ELEMENTOS ADICIONAIS

EIA Pedreira Senhora da Luz

VAC MINERAIS, S.A.

Figura 1 – Trajectos de veículos pesados de e para a pedreira Senhora da Luz

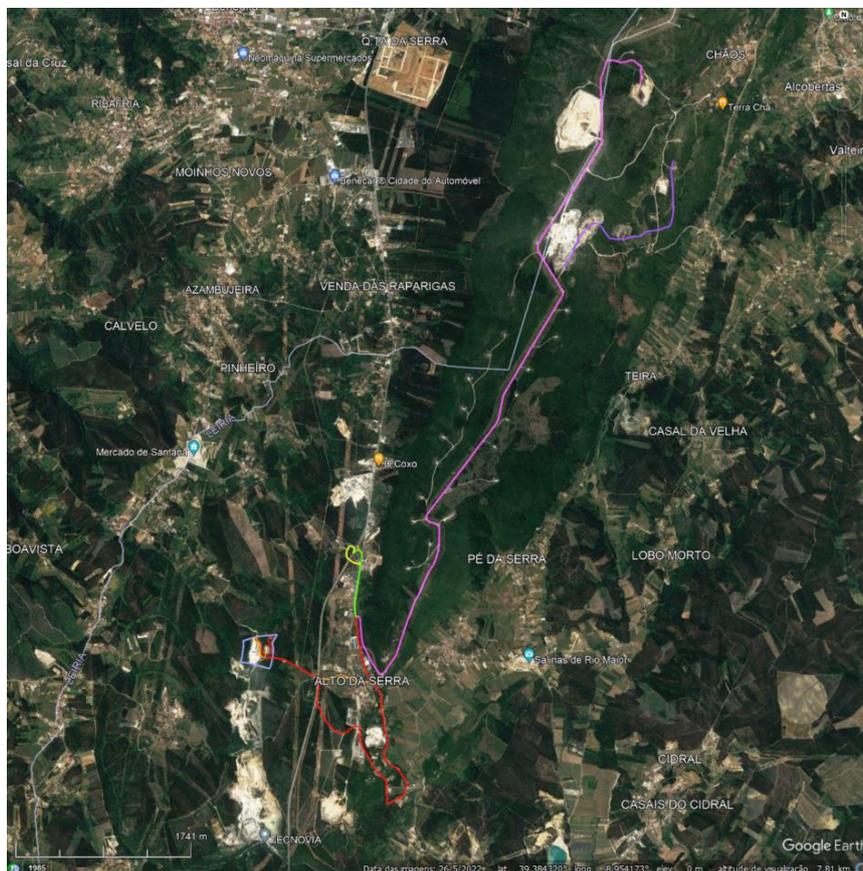
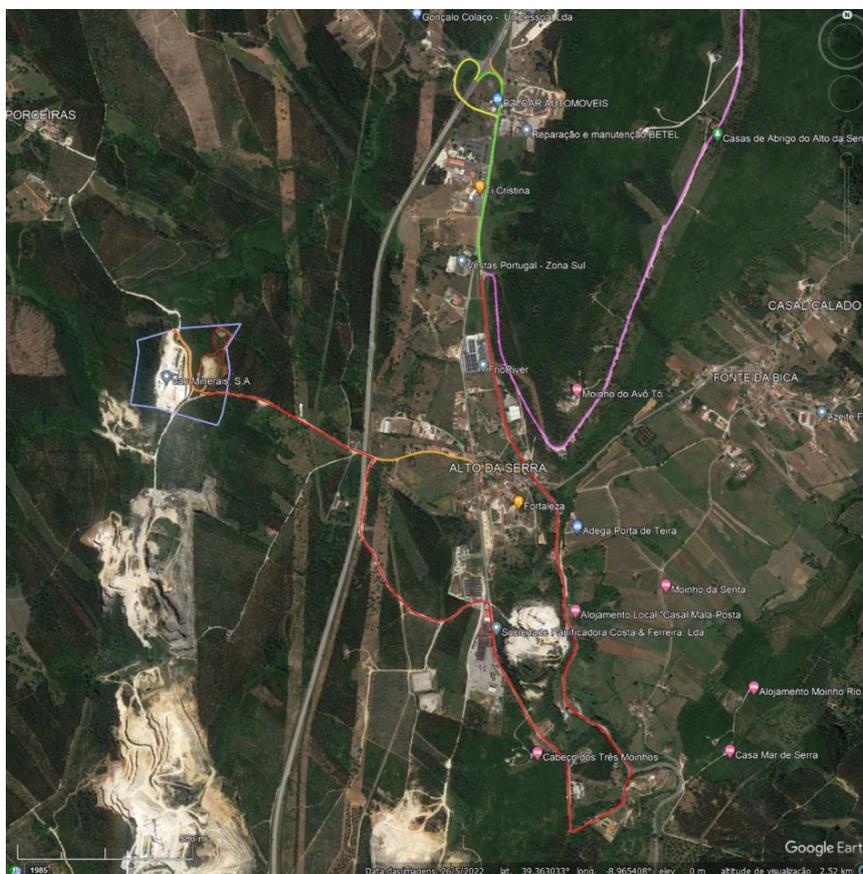
24. Esclarecer o acesso de pesados à pedreira, constante das Figs. 1 e 104 do Relatório Síntese (a vermelho na figura). Identificar percurso sequente à Estrada Maria Pia, até ao IC2 ou outra via equivalente, com discriminação das povoações atravessadas;

Nas imagens seguintes apresentam-se os percursos dos transportes de pesados de e para a pedreira. Faz-se a distinção entre transporte de produto acabado e transportes de matéria prima.

Reafirma-se que o trajecto apresentado nas figuras 1 e 104 do RS corresponde ao trajecto comum aos transportes pesados até via asfaltada, no caso presente até à antiga Estrada D. Maria Pia. A continuidade

O percurso a Vermelho nas figuras anteriores corresponde ao trajecto comum a todos os pesados, sejam eles de matéria prima de proveniente de fontes externas à empresa seja das pedreiras da empresa situadas no PNSAC, de expedição de produto acabado por transportes da VAC Minerais ou dos clientes.

A verde, a amarelo e a laranja, identifica-se a ligação ao IC2 – No do Alto da Serra, ao cruzamento onde os percursos podem diferir dependendo das funções que têm. Neste cruzamento é o ponto de confluência dos transportes de e para as pedreiras da empresa situadas no PNSAC.
